FORSLAG TIL BYSTYREVEDTAK I SAK 130/2026 BISKOP GUNNERUS' GATE 14 B

Oslo Elveforum og Miljøforeningen Akerselvas Venner anbefaler bystyret å treffe følgende vedtak under behandlingen av byråds sak 215/25 Biskop Gunnerus' gate 14 B i bystyrets møte 27. mai 2026:

Figur 16-3: Samlet terminalkapasitet i de ulike systemene

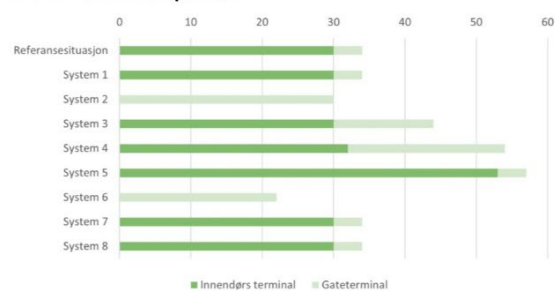
System 5 og 4 gir mest terminalkapasitet, mens system 6 og 2 gir minst terminalkapasitet.

Figur 4.10 Prinsippnitt tosidig elvepromenade og Håkon 5s gate i dagens trasé. Stiplet grå linje indikerer den delen av BG14B som forutsettes redusert. (Kilde: Sweco)

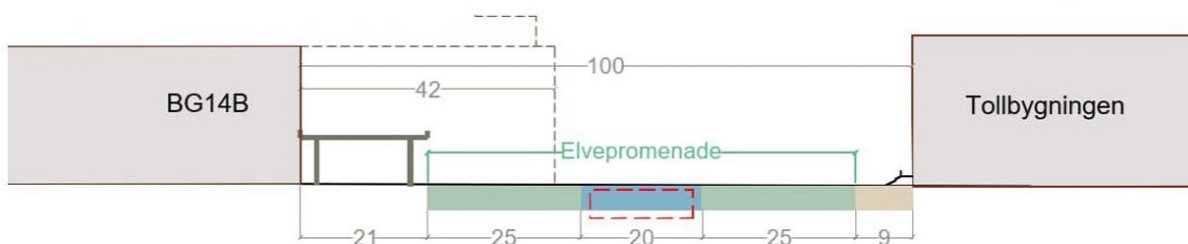
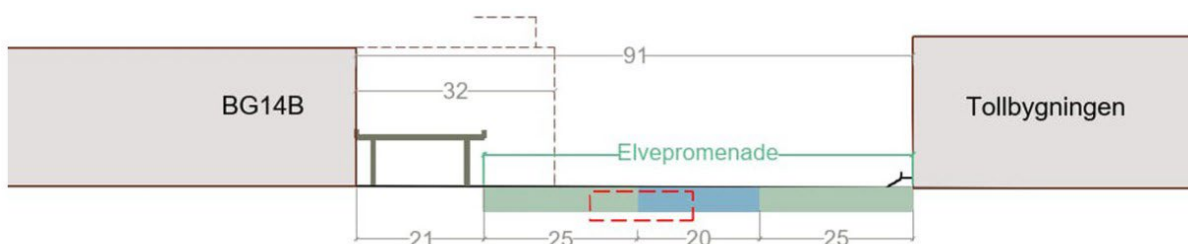
Sweco anbefaler at fasadelivet for Biskop Gunnerus' gate 14 B trekkes 57, 42 eller 32 meter tilbake fra dagens fasadeliv mot Akerselva for å kunne gjenåpne Akerselva med en 25 meter bred byggefrie sone / grønn elvepromenade på begge sider av elva og kunne rampe Nylandsbrua ned i Schweigaards gate vest for Akerselva og den byggefrie sonen. Sweco illustrerer sine tre anbefalte løsninger slik:

Trekkes fasadelivet 57 meter tilbake, kan Håkon 5.s gate fortsatt ledes ut i Schweigaards gate i dagens trasé. Trekkes fasadelivet 42 meter tilbake, kan Akerselva åpnes i elvas historiske løp og dagens gangareal langs vestsiden av Tollbygningen beholdes. Trekkes fasadelivet 32 meter tilbake, må elva forskyves østover hvis elvepromenadene skal være like brede. Både med tilbaketreking på 42 meter og 32 meter ledes Håkon 5.s gate ut i Schweigaards gate via Annette Thommessens plass.

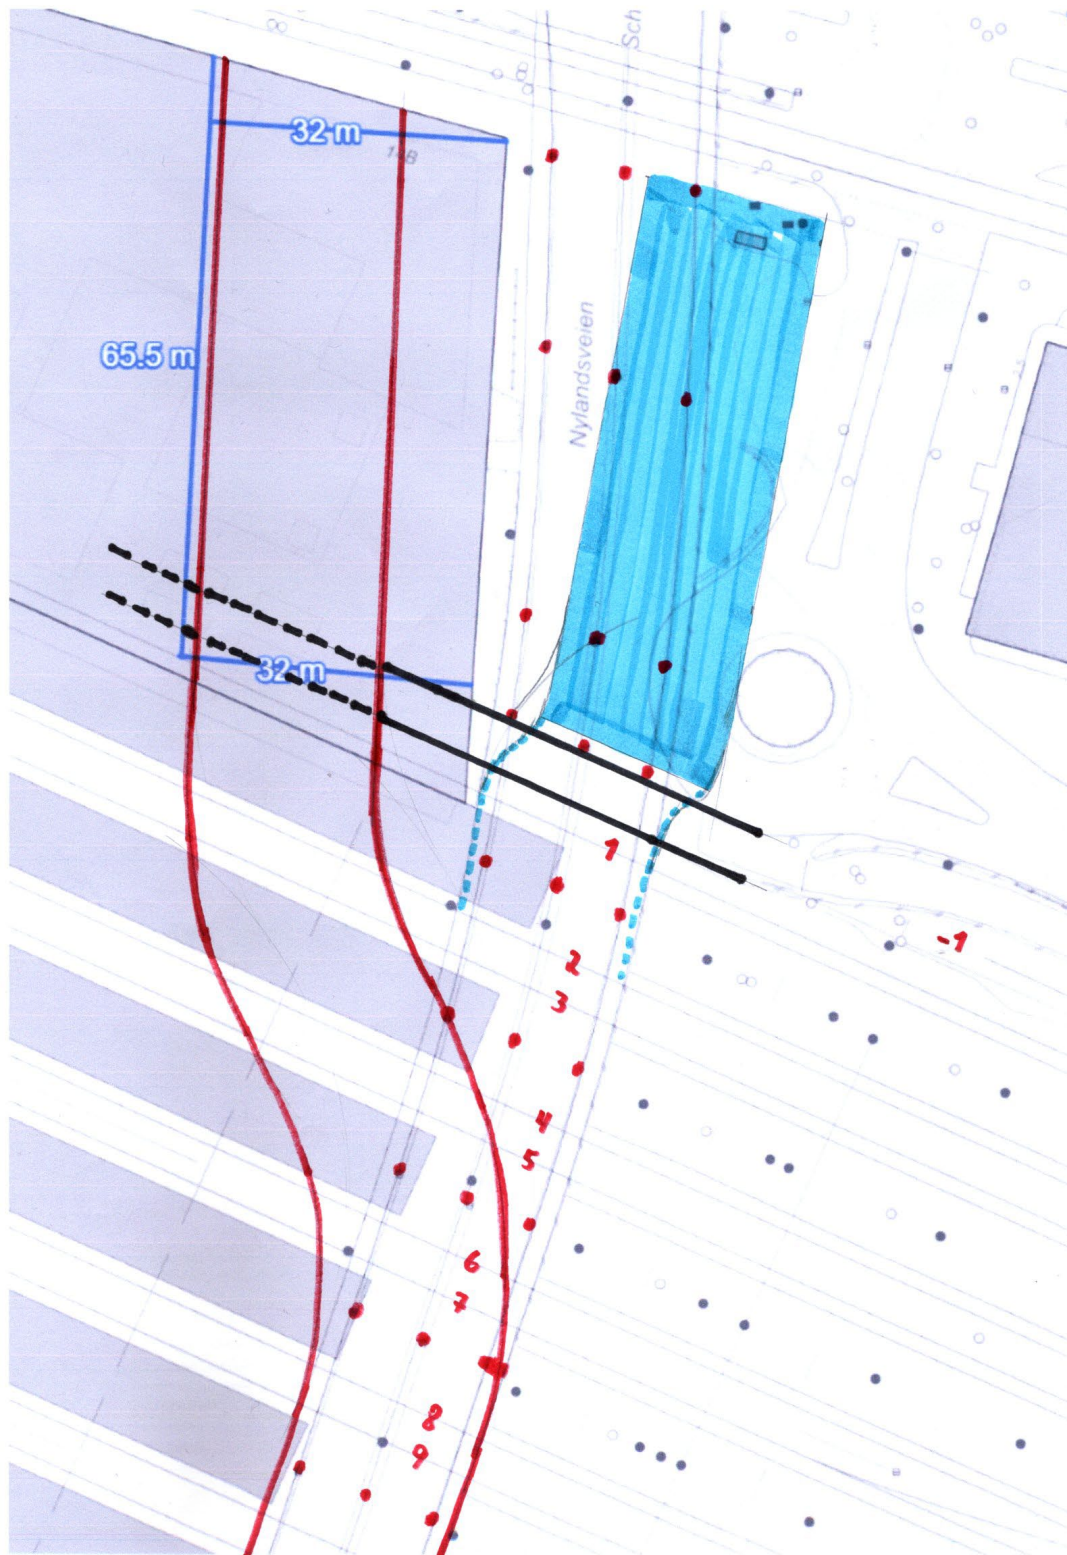
Hvis bygget i Biskop Gunnerus' gate 14 B trekkes godt tilbake fra Akerselva, økes mulighetsrommet for nedramping betraktelig. Det blir da heller ikke nødvendig å rampe Nylandsbrua ned i en rett linje. Ny veikurvatur vil kunne gi lengre fall, dvs. en lengre strekning å ta opp høydeforskjellen over. I et eget møte med Haakon Riekeles 28. april 2026 presenterte og overleverte vi illustrasjoner med både PBEs planalternativ og Swecos alternativ 2 (fra notatet) som viser at nedrampet strekning kan økes.

På de to illustrasjonene endres ikke plasseringen av noen av dagens bæresøylar for Nylandsbrua på jernbanens sporområde, jf. at nåværende søyleplassering er vist med røde prikker på illustrasjonene. Den økte nedrampingslengden fra spor 1 til Schweigaards gate sammenholdt med en nedramping til Schweigaards gate oppå Akerselva er angitt på illustrasjonene både med en veibredde på 15 og 20 m.

Ideelt sett bør nedrampingen skje parallelt med bygningsmassen ved at Nylandsbruas trasé legges om over sporområdets nordre del, slik som illustrert under med byggets fasade trukket 32 m tilbake.

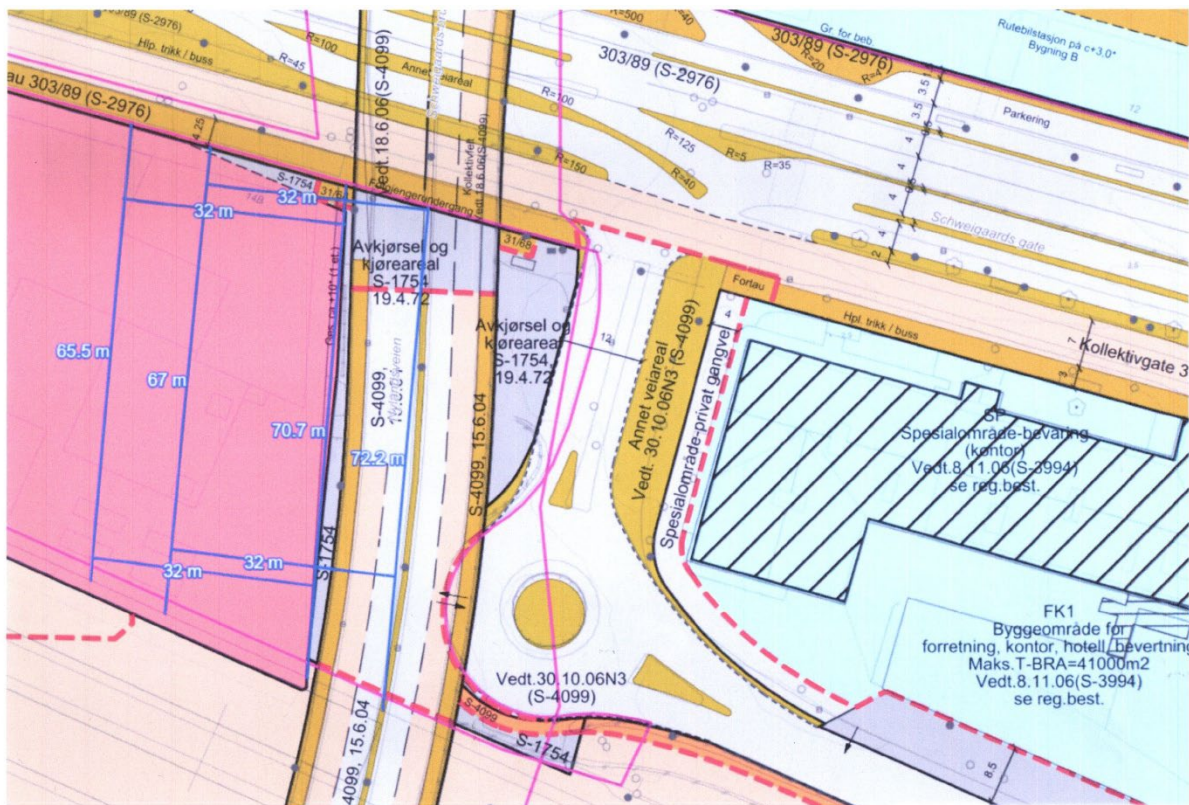
På illustrasjonen på forrige side er Nylandsbrua vist med dagens bredde: 20 m. Jernbanesporene er nummerert, og den 6 m brede kjøreatkomsten til bygningen er lagt mellom eksisterende vegg mot spor 1 og de tre første søylene. Dette er beste løsning for kjøreatkomsten dersom den fortsatt skal legges fra øst. På illustrasjonen har vi lagt om Akerselvas løp slik at kantsonene blir omtrent like brede på begge sider av elva. Omlagt elveløp er godt tilpasset antatt fremtidig situasjon nord for Schweigaards gate etter riving av Galleri Oslo og åpning av elva på gatas nordside. Schweigaards gate forutsettes lagt i bru over Akerselva i forbindelse med gjenåpningen av elva.

Da vi presenterte illustrasjonen for Haakon Riekes, la vi samtidig fram et plankart med innlagte avstander som viser hvor beskjeden reduksjonen i avstand fra spor 1 til Schweigaards gate er med fasadelivet trukket 32 m lenger vekk fra Akerselva enn i dag. Reduksjonen viste seg å være kun 5,2 m.
